RELATÓRIO

MODELO DE RELATÓRIO DE VISTORIA TÉCNICA PARA CREDENCIAMENTO NO PROGRAMA PÃO NOSSO

Processo nº: 0026.001572/2025-84		
Nome/Razão Social: J. WENTZ RESTAURANTE LTDA		
CNPJ nº: 57.682.605/0001-27		
Endereço: RUA DA BEIRA N°6191, SALA 05	Bairro: Nova Porto Velho	
Município: Porto Velho	CEP: 76.820-007	Fone:
Responsável: ALINE SEMPREBOM		
Área de Abrangência:		
(X) Residencial		
() Industrial		
() Rural

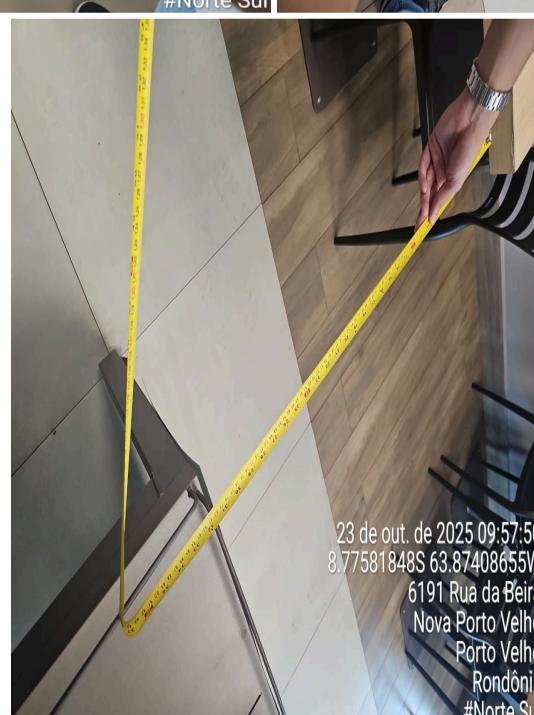
4.4 - Instalação PCD - Porta de acesso com 0,80m de vão livre e sentido de abertura para fora. As portas de sanitários e vestiários devem ter, no lado oposto ao seu lado de abertura, um puxador horizontal; Admite-se menos 20mm nas dimensões: a porta encontrada no dia da vistoria no banheiro PCD não apresentava barra horizontal, estando em desacordo com o disposto no item 6.11.2.7 da NBR 9050/2020:

6.11.2.7 As portas de sanitários e vestiários devem ter, no lado oposto ao seu lado de abertura, um puxador horizontal, conforme 4.6.6.3, instalado à altura da maçaneta. O vão entre os batentes das portas deve ser maior ou igual a 0,80 m.

Solução: instalar barra horizontal na porta do banheiro PCD, conforme especificado na NBR 9050/2020.

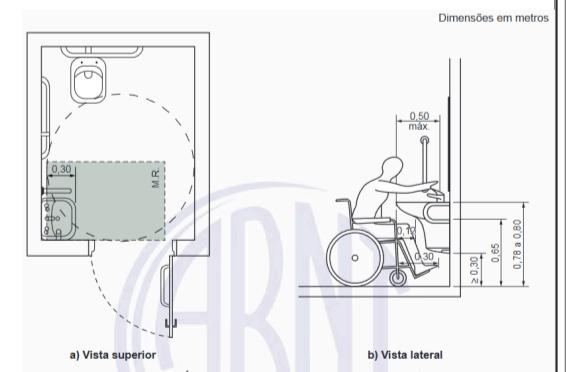
4.9 - Instalação PCD - Descarga com acionador adequado; Podendo ser de alavanca, automática ou com teclas amplas e ergonômicas: durante vistoria, foi observado que o botão de descarga da bacia sanitária não segue o modelo especificado no item 7.7.3.2 da NBR 9050/2020.

7.7.3.2 Mecanismo de acionamento de descarga em caixa acoplada
(..)

O mecanismo de acionamento de descarga em caixa acoplada pode ser por alavanca, sensores eletrônicos ou dispositivos equivalentes, conforme 4.6.7.

Solução: substituir botão de descarga por modelo de alavanca, sensores eletrônicos ou dispositivos equivalentes, conforme descrito na NBR 9050/2020.

Imagen 12 - Instalação sanitária.

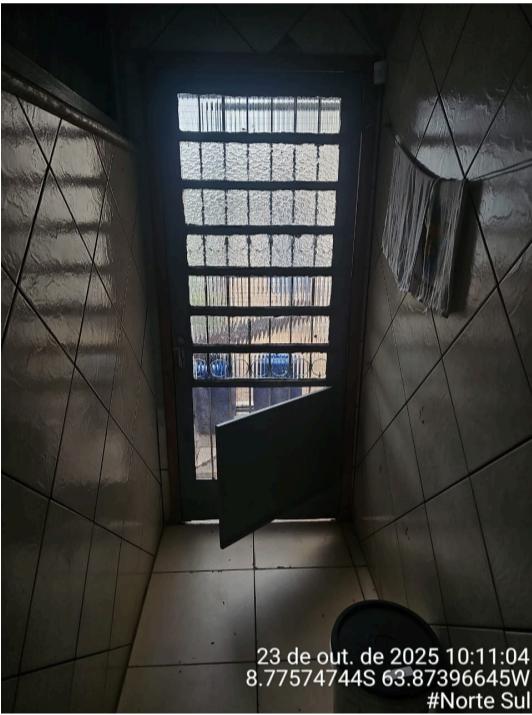
5.1.1 - Revestimento de piso devidamente conservado: foram encontrados na Área de preparo piso com revestimento inadequado, com presença de desgaste, estando em desconformidade ao que diz o item 4.1.3 da RDC 216/2004.

4.1.3 As instalações físicas como piso, parede e teto devem possuir revestimento liso, impermeável e lavável. Devem ser mantidos íntegros, conservados, livres de rachaduras, trincas, goteiras, vazamentos, infiltrações, bolores, descascamentos, dentre outros e não devem transmitir contaminantes aos alimentos.

Solução: Realizar inspeções periódicas para identificar desgastes, rachaduras ou infiltrações; Efetuar reparos com materiais adequados; Substituir revestimentos danificados conforme necessário.
